Unser Zeichen:
PI-2022-114-2

Datum:
31.01.2023

**Stadt Wedel: Bebauungsplan Nr. 30 „Rosengarten“, 4. Änderung „Teilbereich Mitte“
Beteiligung gemäß § 4 Abs. 2 BauGB, Hier: Stellungnahme des BUND-Landesverbandes SH**

Abbildung 33 Hauptachsen des überregionalen Vogelzuges im terrestrischen Bereich (LLUR, 2019, Geobasisdaten: DTK1000 © GeoBasis-DE/LVermGeo SH)

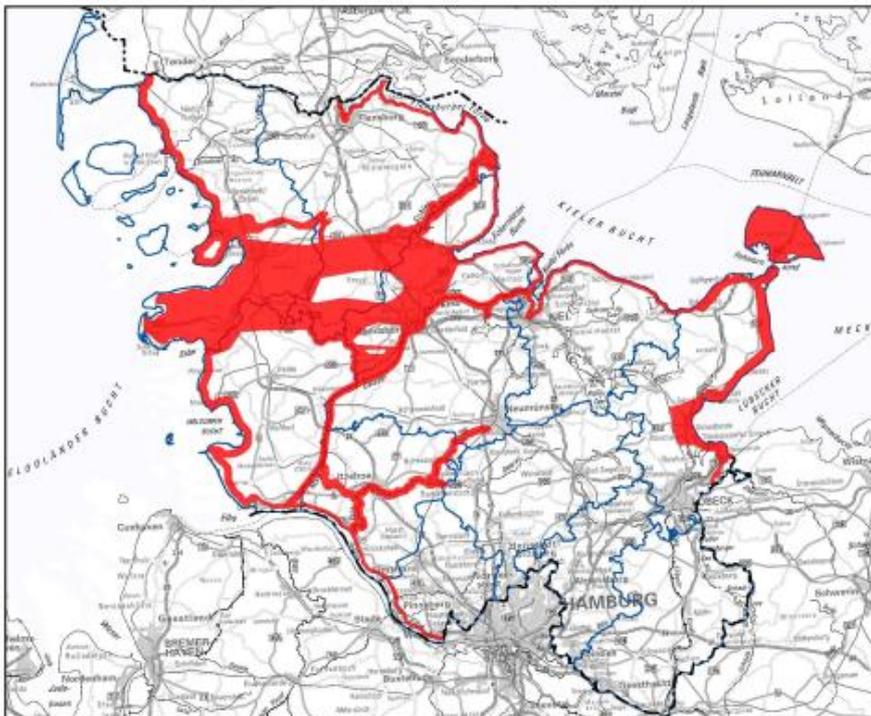
In diesem Kapitel wird beschrieben, dass Vögel, die über das FFH-Gebiet ziehen, keine Indikatorfunktion für den Erhaltungszustand der Räume, die sie überfliegen, besitzen. Das ist nur bedingt richtig. So stellt das Gebiet einen wichtigen Teil des Vogelfluges dar, Störungen in Teilgebieten können sich durchaus negativ auf das Vogelzugverhalten und somit auch auf den Erhalt der Arten auswirken. Der Zwergschwan ist in Anhang I der EU-Vogelschutzrichtlinie gelistet. Er steht nicht auf der Roten Liste, das liegt aber nicht im Bestand begründet, sondern in der Tatsache, dass er nicht in Europa brütet. Der weltweite Bestand an Zwergschwäne nimmt ab, in Europa hat sich der Bestand von 1995 mit 29.780 bis zum Jahr 2020 mit 12.402 Individuen mehr als halbiert.

bis maximal 150 Metern. Aktuell werden WKA gebaut, die vielfach Gesamthöhen von 175 bis über 200 Metern aufweisen, sodass die Rotoren zunehmend Luftschichten erreichen, die für den Vogelzug von großer Bedeutung sind. Im Rahmen der Windkraftplanung wurden bereits in den „Empfehlungen zur Berücksichtigung tierökologischer Belange bei Windenergieplanungen in Schleswig-Holstein“ (LANU, 2008) Gebiete mit starker Konzentration des Land- sowie des Wasservogelzuges und ein drei Kilometer breiter küstenbegleitender Streifen entlang der Nord- und Ostsee als „Gebiete mit besonderer Bedeutung für den Vogelschutz“ gekennzeichnet. Dieser Streifen ist inzwischen nach

fachlichen Gesichtspunkten räumlich stärker differenziert worden, sodass er jetzt je nach naturräumlichen Gegebenheiten eine unterschiedliche Breite aufweist. Im Planungsraum sind im terrestrischen neben dem vorgenannten Streifen entlang der Nord- und Ostsee außerdem ein entsprechender Streifen entlang der Elbe, der Stör und beiderseits des Nord-Ostsee-Kanals, der den wichtigsten Über-Land-Zugkorridor von der Eckemförder Bucht über die innere Schlei (beide außerhalb des Planungsraumes) und die Eider-Treene-Sorge-Niederung zur Eidermündung darstellt sowie ein circa fünf Kilometer breiter Streifen im Hinterland der Lübecker Bucht besonders zu berücksichtigen (siehe Abbildung 33: Hauptachsen des überregionalen Vogelzugs).
